『法令教本 平成27年版』お詫びと訂正のご案内

『法令教本 平成27年版』をご購入頂きまして、誠にありがとうございます。
本書の内容に誤りがございました。この度はご迷惑をおかけ致しまして誠に申し訳ございません。
訂正してお詫び致します。

■ 車幅灯の取付位置

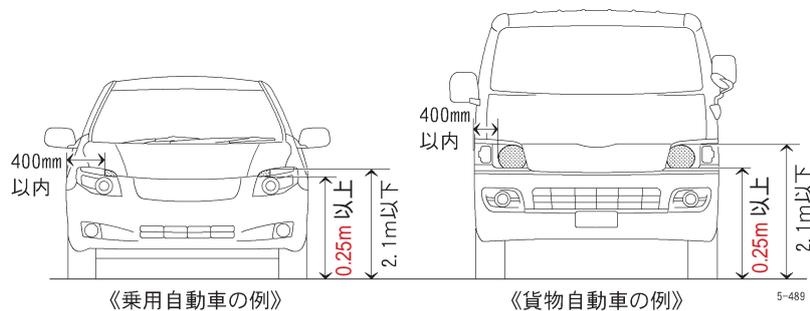
219ページ〈「車幅灯」のまとめ〉の赤字が訂正箇所になります。

- ◎確認距離…夜間にその前方**300m**の距離から点灯を確認
- ◎灯光の色…**白色**（一部車種は橙色であってもよい）
- ◎灯火の数…**2個**または**4個**
- ◎高さの取付位置…四輪自動車 照明部の上縁が地上**2.1m**以下、下縁が地上**0.25m**以上
二輪自動車 照明部の中心が地上**2m**以下
- ◎左右の取付位置…照明部の最外縁が自動車の最外側から**400mm**以内
